Datum : 08 MEI 2018
Uw brief van : 3 april 2018
Ons kenmerk : 18-41044/18-058387
Onderwerp : Verzoek om advies externe veiligheid
bestemmingsplan Holthuiserstraat 20 te Didam
In afschrift aan : Gemeente Montferland t.a.v. mevr. L. Janssen
Behandeld door : J.W. van Gortel / secundus T. Haverkamp *ba. [initials]*

U heeft mij op 11 april 2018 gevraagd te adviseren over de verandering van het bestemmingsplan Buitengebied (derde herziening), wijziging Holthuiserstraat 20 Didam. U wilt weten of deze verandering past binnen de normen van vigerende wet- en regelgeving. In deze brief geef ik u graag antwoord.

Kaart 1

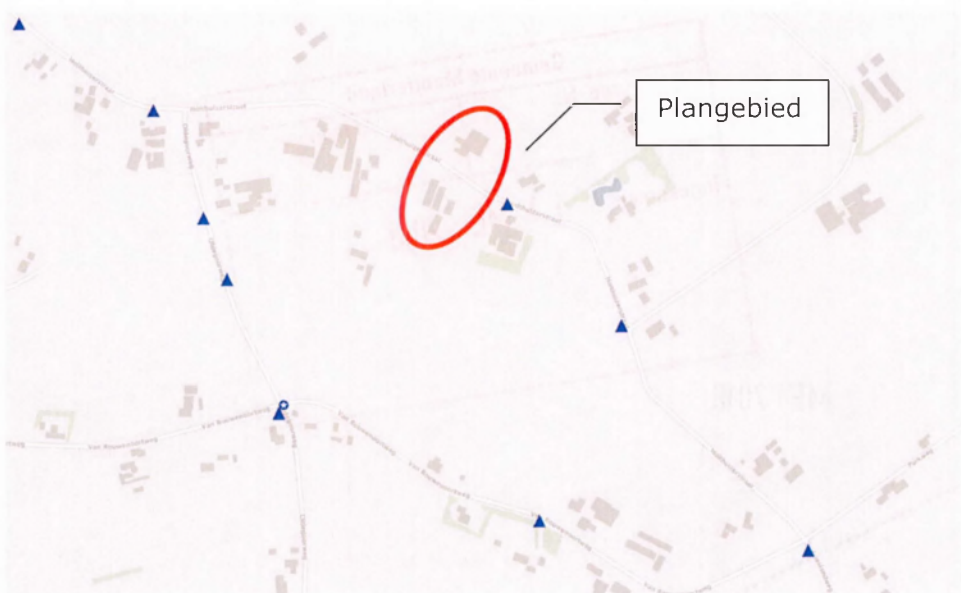
In de ruimtelijke onderbouwing m.b.t. dit bestemmingsplan wordt aangegeven dat er een hogedruk aardgasbuisleiding ligt op ongeveer 200 meter van het bestemmingsplan. Volgens mijn gegevens ligt de aardgasbuisleiding op ongeveer 150 meter van het bestemmingsplan. De 1% letaliteitsgrens van deze buisleiding ligt op ongeveer 144 meter. Bij een daadwerkelijke calamiteit met de buisleiding liggen de 2 nieuw te bouwen woningen mogelijk in het effectgebied van deze buisleiding. Het adviseren van eventuele brandpreventieve maatregelen wegen niet op tegen de kosten daarvan in relatie tot het effect wat er mee bereikt kan worden. Er kan wel iets gedaan worden aan de zelfredzaamheid van de toekomstige bewoners. Daar kom ik later in mijn brief op terug.

De bluswatervoorziening in de nabijheid van het bestemmingsplan is onvoldoende. Om tot een optimale bluswatervoorziening in de nabijheid van het bestemmingsplan te komen verzoek ik u om contact op te nemen met uw accounthouder binnen de VNOG, dhr. D. Verver (telefoonnummer: 06-11368336 of e-mail: d.verver@vnog.nl).

Uw voornemen past binnen de normen van het Besluit externe veiligheid inrichtingen (Bevi). Hier is dus geen beletsel. Ik adviseer u in te stemmen met de voorgenomen ontwikkeling.

Kaart 2

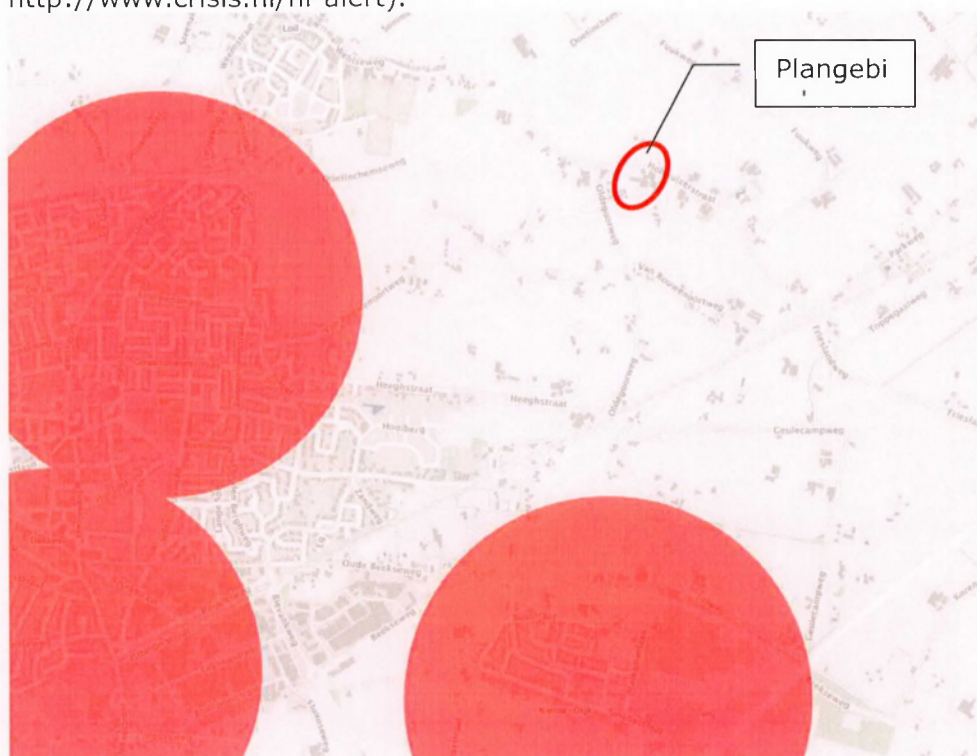
Het plangebied valt buiten het bereik van de zogenaamde WAS-palen (zie kaart 2) die iedere eerste maandag van de maand een alarm laten horen. Vanaf januari 2020 zullen deze WAS-palen uit gefaseerd worden.

De zelfredzaamheid van de aanwezige mensen binnen het bestemmingsplan kan vergroot worden door het gebruik van NL-alert. Burgers zullen dan zelf het initiatief moeten nemen om hun mobiele telefoon hiervoor geschikt te maken (zie: <http://www.crisis.nl/nl-alert>).
